SAMRÅDSHANDLING

TILLÄGG TILL PLANBESTÄMMELSER OCH PLANBESKRIVNING

Ändring av detaljplan för fastigheten Tuborg 1 i Fågelbacken i
Malmö

Figur 1. Bestämmelse C- Centrum läggs till inom röd- markerat område.

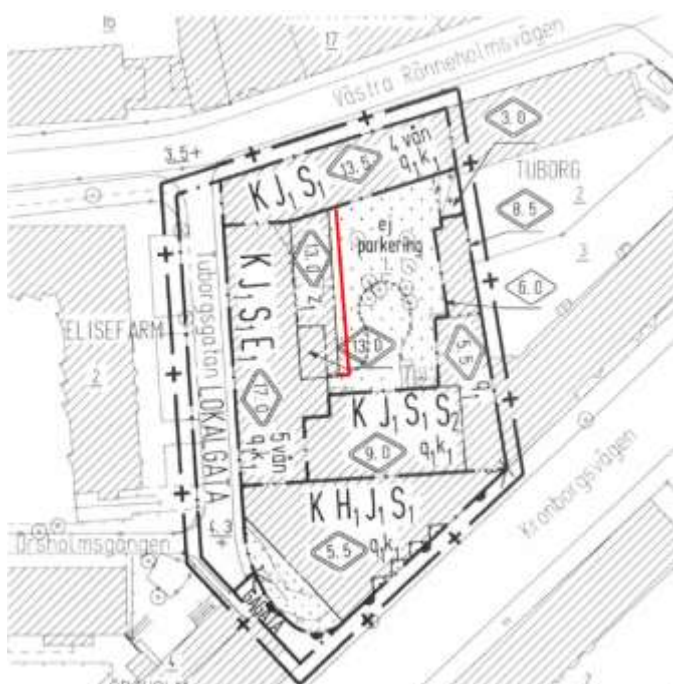
C- Centrum

Ny bestämmelse som läggs till inom den södra delen av planområdet, mot Kronborgsvägen, där byggnaden är i en våning, se Figur 1 nedan.

Motiv till bestämmelsen är att fastigheten ligger centralt och att del av fastigheten, mot Kronborgsvägen är lämplig för centrumändamål. I dag finns ett gym i denna del.

Figur 5 Skydds- och varsambetsbestämmelser läggs till huvudbyggnaden och den före detta portvaktsbostaden.

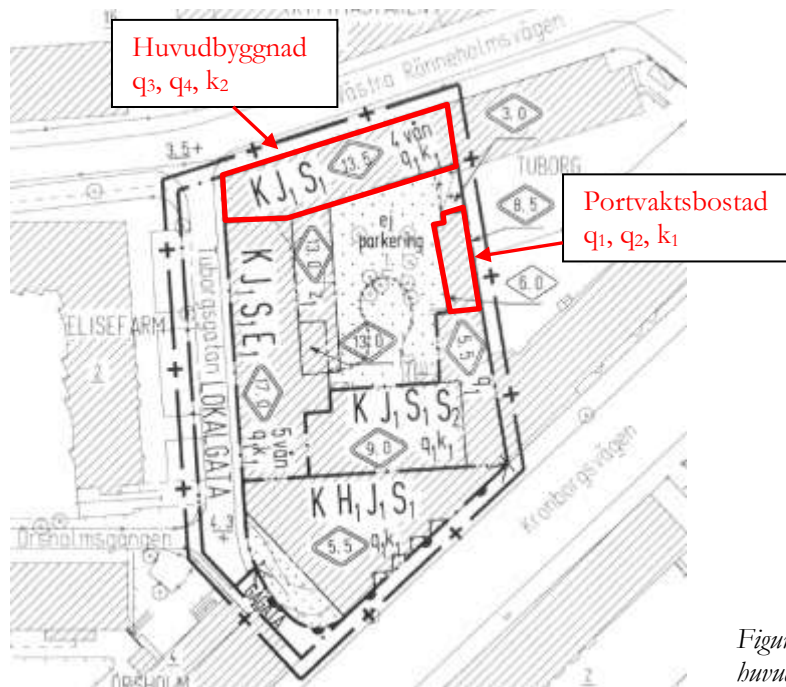
Skydds- och varsamhetsbestämmelser läggs till planen enligt nedan. Motiven till tilläggen är att skydda och bevara höga kulturmiljövärden hos huvudbyggnad och portvaktsbostad, se Figur 5 nedan var bestämmelser läggs till.

q_1 – Byggnad får inte rivas

q_2 – Ursprungliga utvändiga dörrar med mönstrad pärlspontpanel i trä, varav en med spröjsat överljus, bevaras liksom ursprungliga fönster med hörnjärn.

q_3 – Ursprunglig port i fernissad ek ska bevaras.

q_4 – Pelarkonstruktionen med gjutjärnskolonner invändigt ska bevaras.

k_1 – Fasaden skall i huvudsak vara i rött slätt tegel. Vid fönsterbyte skall utformning vara lika ursprungligt utseende, vad gäller dimensioner och indelning samt ha samma material som befintliga. Fönster skall monteras med högst 70 mm utvändigt smygdjup. Taktäckning skall utföras av grå/svart papp eller plåt.

k_2 – Vid byte av Viktoriaplattor i entré mot norr skall dessa vara mönstrade cementplattor lika befintliga.
